**Direction Départementale
des Territoires de la
Haute-Saône**

Arrêté N° 307 du 23 août 2022

Portant prescriptions spécifiques au titre de l'article L214-3 du Code de l'environnement et concernant la gestion du rejet des eaux pluviales pour la construction d'une enseigne ALDI située au lieu-dit « Les Tranchées du Chanois » à RONCHAMP section AK n° 187, et pour servitude section AI n° 175, pour une surface globale d'environ 1,10 ha.

Schéma de principe de gestion des eaux pluviales du projet de construction d'un ALDI à RONCHAMP « Les Tranchées du Chanois »

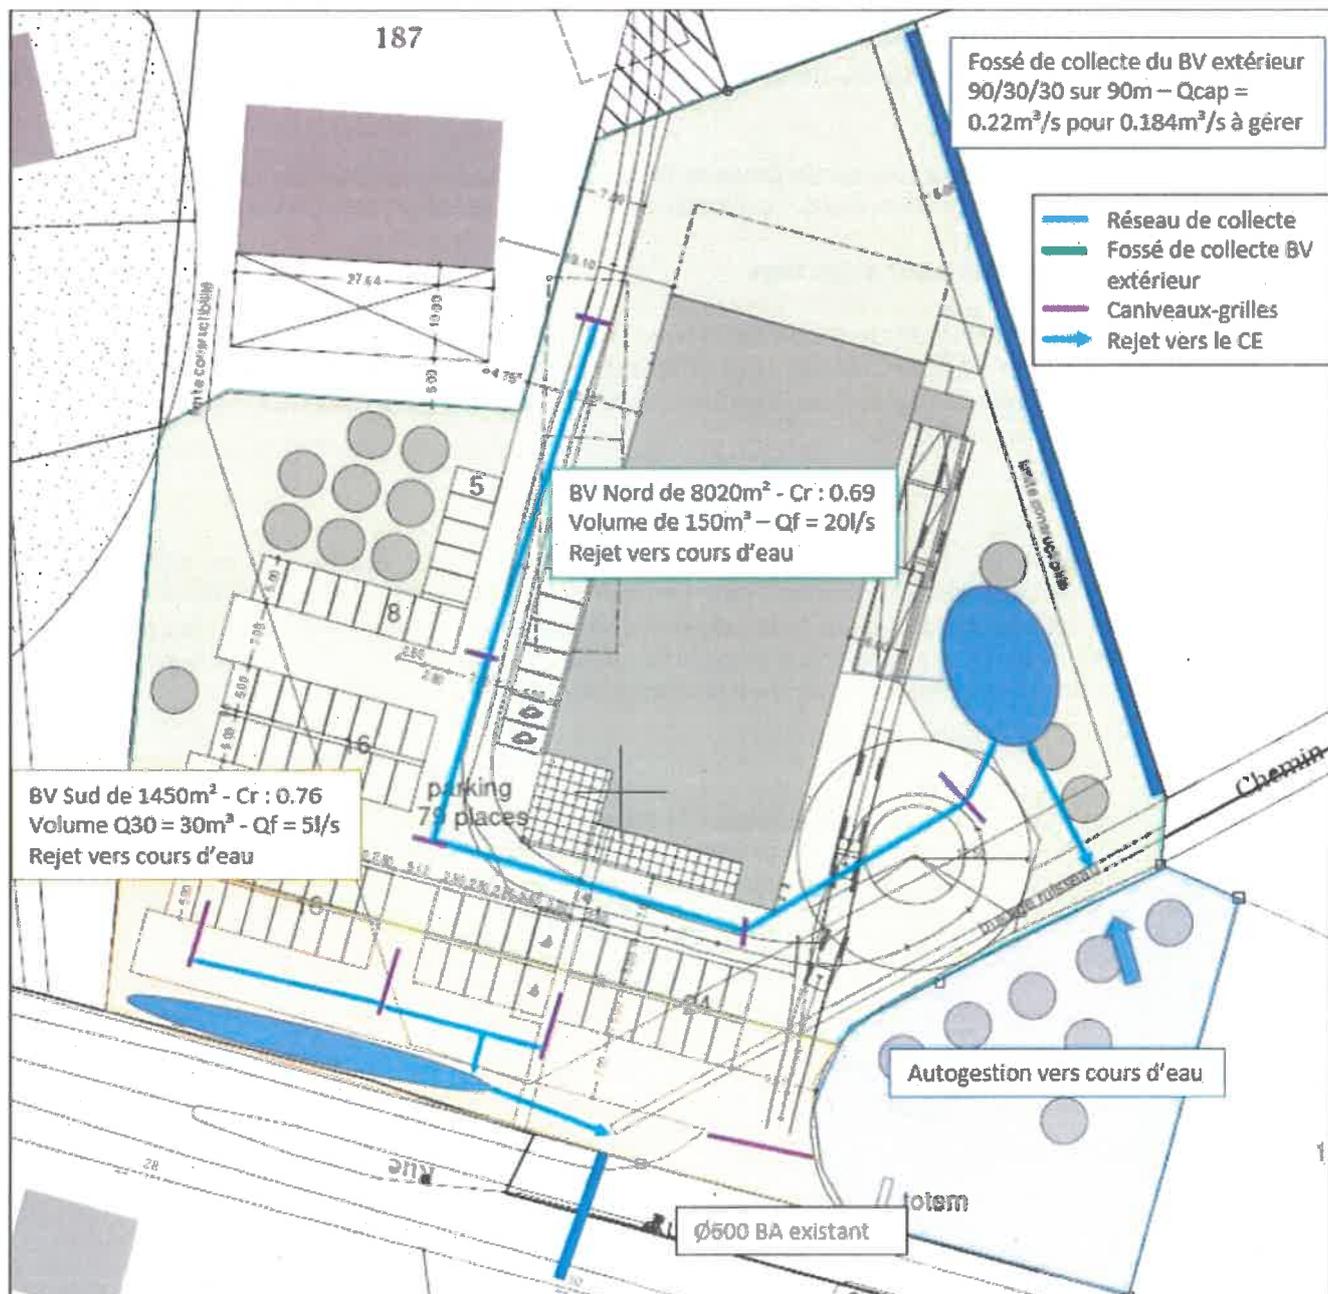
Le schéma de principe du projet est annexé au présent arrêté, et décompose le projet en 2 bassins versants Nord et Sud.

Gestion des eaux pluviales du bassin versant Nord :

Les eaux pluviales de toiture, parking, et voirie sont collectées par des caniveaux et grilles, et dirigées au bassin de collecte de 150 m³ de volume, dont les caractéristiques sont les suivantes :

- Longueur : 25 m
- Largeur : 8 m
- Surface du miroir : 200 m²
- Surface de fond : 100 m²
- Profondeur : 1,5 m

En cas de pluies exceptionnelles, ce bassin dispose d'une surverse vers les espaces verts attenants.

Ce bassin de collecte rejette les eaux pluviales dans le cours d'eau sans nom par un orifice de type vortex à un débit régulé de 20l/s.

Gestion des eaux pluviales du bassin versant Sud :

Les eaux pluviales de parking et voirie sont collectées par des caniveaux et grilles, et dirigées au bassin de collecte sous la forme d'une noue de 27 m³ de volume, dont les caractéristiques sont les suivantes :

- Longueur : 27 m
- Largeur : 3 m
- largeur du fond : 1 m
- Profondeur : 0,5 m

En cas de pluies exceptionnelles, cette noue dispose d'une surverse vers le parking.

Cette noue rejette les eaux pluviales dans le cours d'eau sans nom par un orifice de type vortex à un débit régulé de 5l/s.

ANNEXE 2 : Coupe de principe des ouvrages de rétention avec vortex
 (source : dossier loi sur l'eau, bureau d'études C2i Conseil, 2022)

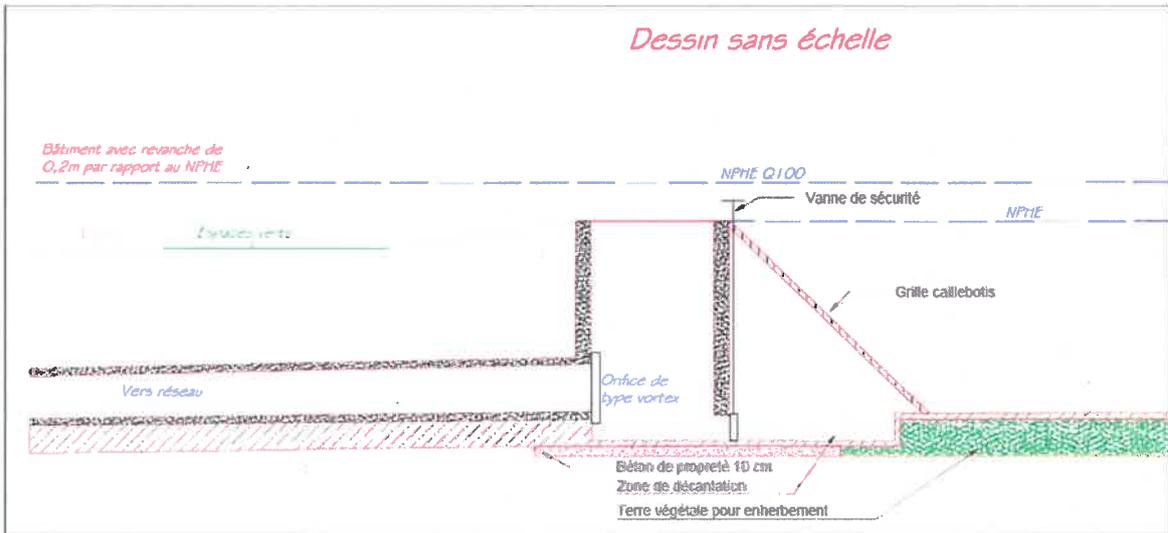
La coupe de principe des ouvrages de rétention avec vortex est annexée au présent arrêté.

ANNEXE 3 : tronçons du cours d'eau compensés et aménagés
 (sources : DDT 70 / SER / EAU, 2022 et dossier loi sur l'eau, bureau d'études C2i Conseil, 2022)

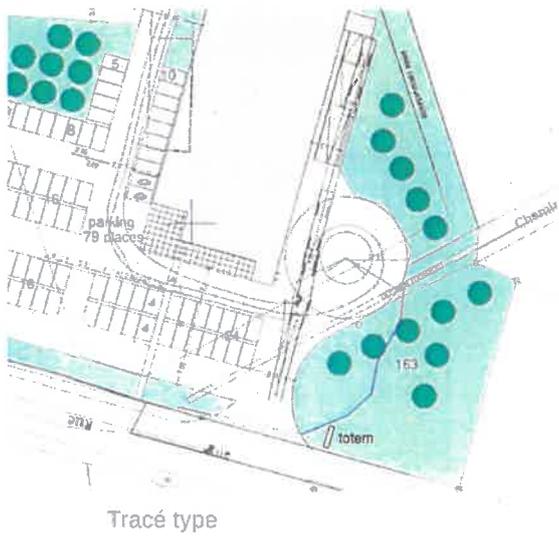
Le lit de cours d'eau situé sous l'emprise de la voirie est déplacé sur la parcelle 163.

Le nouveau lit créé présente les caractéristiques suivantes :

- Lit de type emboîté, légèrement méandrique
- longueur : 50 mètres linéaires de lit reméandré et 20 mètres linéaires de cadre pour accès à la parcelle
- largeur en pied 0,3 m
- largeur plein bord lit d'étiage : 0,6 m
- fruit berge lit d'étiage 1H/1V
- fruit berge lit moyen 3H/1V
- Radier lit d'étiage constitué d'alluvions de diamètre 2-30 mm, accompagnées de graviers-galets hétérogènes de diamètres 50 - 80 mm sur une épaisseur de 20 - 30 cm.
- pente : de l'ordre de 1 %

Les berges du cours d'eau sont aménagées d'une ripisylve de type arbustes, arbres, et petites pousses.

La pose de 45 mètres de pont cadre ne doit pas créer d'effet seuil, de contre-pente ou de chute. En outre, il est réalisé, comme énoncé dans le dossier, la pose d'un matelas alluvial d'une épaisseur d'environ 30 centimètres au sein de l'ouvrage créé, toutefois, il est procédé à la création d'un chenal préférentiel afin de ne pas entraîner un étalement de la ligne d'eau dans l'ouvrage.

Le dimensionnement de la buse de 600, de capacité Q1 juxtaposée à la réduction de la section d'écoulement via la réalisation du pont cadre induit potentiellement des modifications des écoulements. En effet, bien que le pont cadre soit dimensionné pour un débit Q100, le verrou hydraulique constitué par la buse à l'aval peut entraîner un ennoïement par l'aval de l'ouvrage et une remontée de la ligne d'eau réduisant ainsi le débit potentiel.

Les terrassements du nouveau lit sont réalisés préalablement à la création du parking. Le lit est créé en maintenant un merlon fusible aux zones de jonctions amont et aval avec le ruisseau existant.

La mise en eau du nouveau lit (si celui-ci n'est pas en situation d'assec), est réalisée en ouvrant d'abord le merlon aval puis l'amont.

Lors de la mise en eau, un filtre à matériaux fins, de type paille décompressée ou toile coco haute densité est maintenu durant au moins 24 heures, et renouvelé en cas de colmatage. Ce filtre est retiré lorsque les eaux du nouveau tronçon ne sont plus chargées de matériaux fins.

Le plan des tronçons du cours d'eau aménagés et compensés est joint en annexe à l'arrêté.
